*Oggetto:* **[ID\_VIP 6033] MONTEMILONE (PZ), VENOSA (PZ): Progetto di un impianto eolico composto da 11 aerogeneratori di potenza pari a 6,6 MW, per una potenza complessiva pari a 72,6 MW, e delle relative opere di connessione alla RTN, da realizzarsi nei Comuni di Montemilone (PZ) e di Venosa (PZ).**

Proponente: Nausicaa S.r.l.

Parere tecnico istruttorio della Direzione generale Archeologia, belle arti e paesaggio.

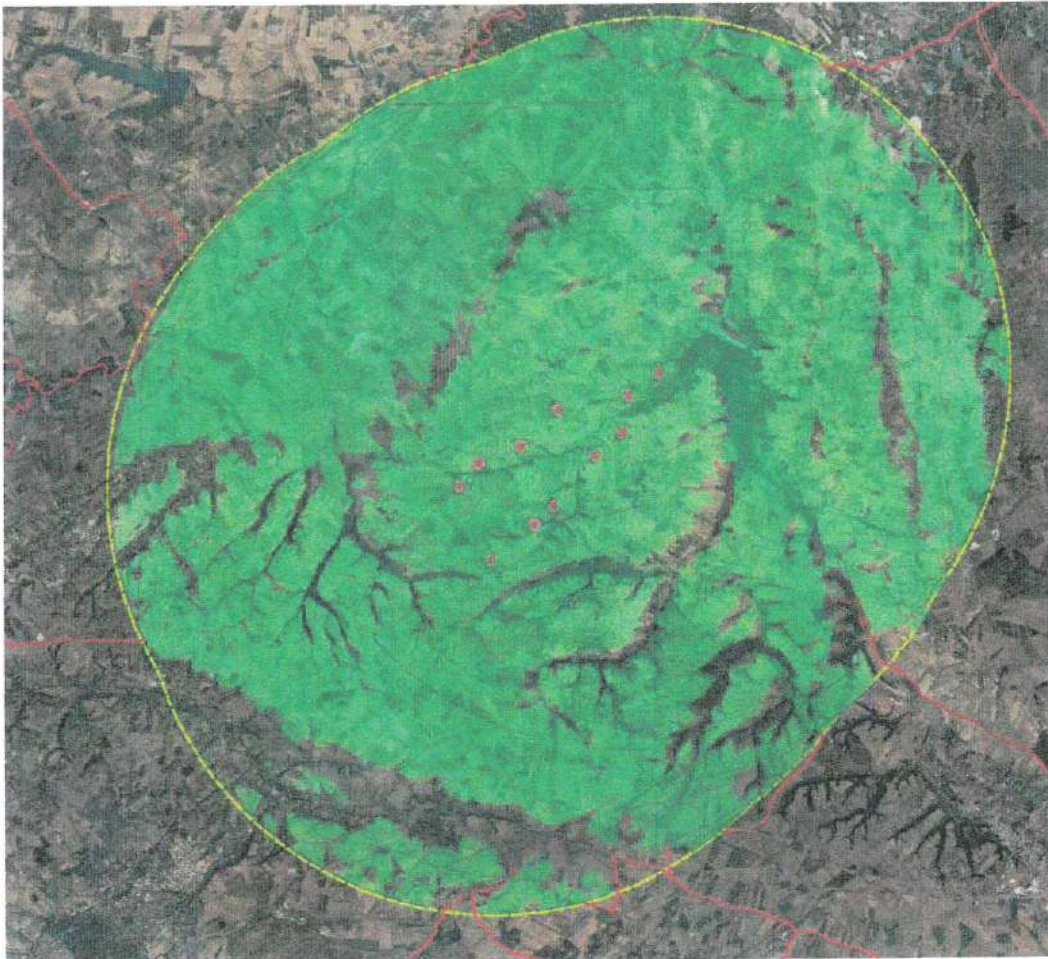
1. L'impianto eolico di progetto risulta quasi interamente visibile dal territorio comunale di Montemilone, da gran parte del territorio comunale di Lavello, Venosa e Palazzo San Gervasio e da parte del territorio di Minervino Murge e Spinazzola (Puglia).

Panoramica dal Punto di Vista 04 - ANTE OPERA

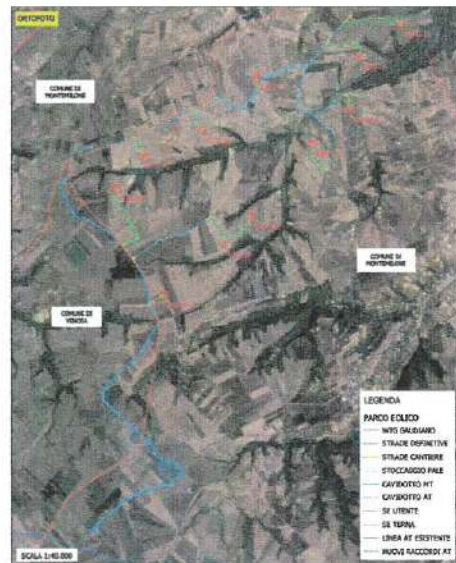
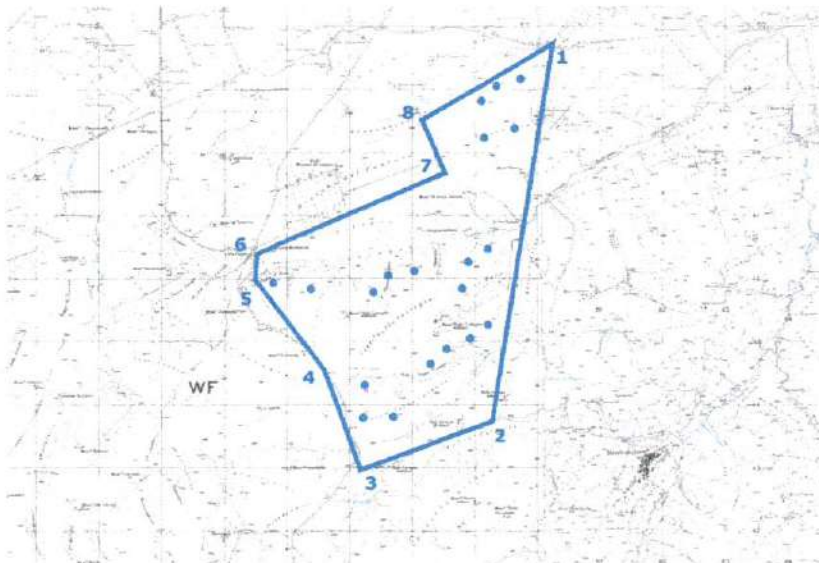
Dall'elaborato denominato A.17.3.2\_Fotoinserimenti *ante e post operam* si evincono le seguenti criticità:
